## 規格變更通知

### SX5E 型 乙太網路交換器(5埠型)

茲因 SX5E 型乙太網路交換器(5埠型)的規格有所變更，特此通知。詳情請參照以下說明。

【製品】

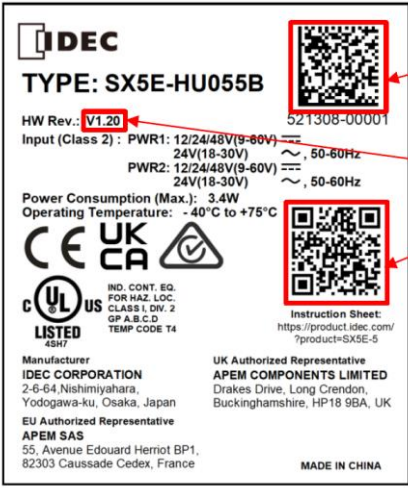
為了讓安裝用配件更容易裝到軌道上，因此變更安裝用配件的形狀，變更如下：
